SOCIETA' GINOSA 6

Procedura abilitativa semplificata (PAS) ai sensi dell'art. 6 del D.Lgs. 3 marzo 2011, n. 28. Lavori di realizzazione di un impianto di produzione di energia elettrica da fonte rinnovabile di tipo solare di potenza pari a 6, 1056 MW su area di cava dismessa, con relative infrastrutture elettriche di collegamento alla rete elettrica nazionale, da realizzarsi nel Comune di Ginosa (TA) in Località Lama delle Pere.

RELAZIONE TECNICA DI ASSEVERAZIONE

- Relazione Tecnica e Rilievo Fotografico;
- Relazione Integrativa sui Fenomeni Erosivi di Fondo Alveo;
- Planimetria su base CTR impianto – scala 1:2000;

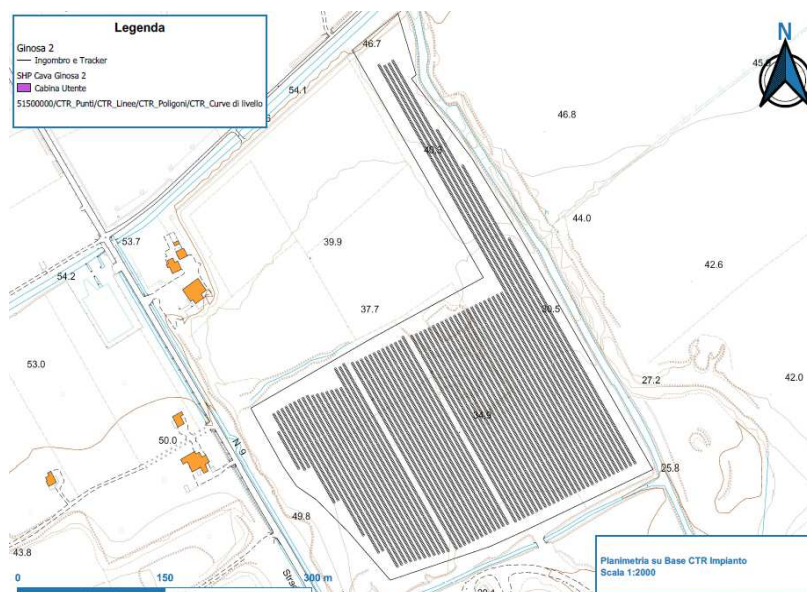
Dall'esame della documentazione integrativa trasmessa dal *Proponente* si rileva che il perimetro della recinzione del campo fotovoltaico è stato modificato per rispettare la distanza di 10 metri dall'argine del reticolo idrografico ad essa finitimo, come si rileva dalla *Planimetria su base CTR impianto – scala 1:2000* di seguito riportata, redatta dal *Proponente*:

dalla planimetria innanzi riportata, sia come dichiarato nella *Relazione Tecnica e Rilievo Fotografico* (cfr. pag.2) integrativa, ove si precisa che detta modifica è stata operata proprio per recepire le osservazioni fatte dall'Autorità Idraulica scrivente.

1. Le recinzioni dei campi fotovoltaici dovranno essere collocate a distanza non inferiore a 10 metri rispetto al piede dell'argine dei corsi d'acqua così come meglio dettagliato nella tavola integrativa denominata "Planimetria su base CTR impianto – scala 1:2000" redatta dal *Proponente*.
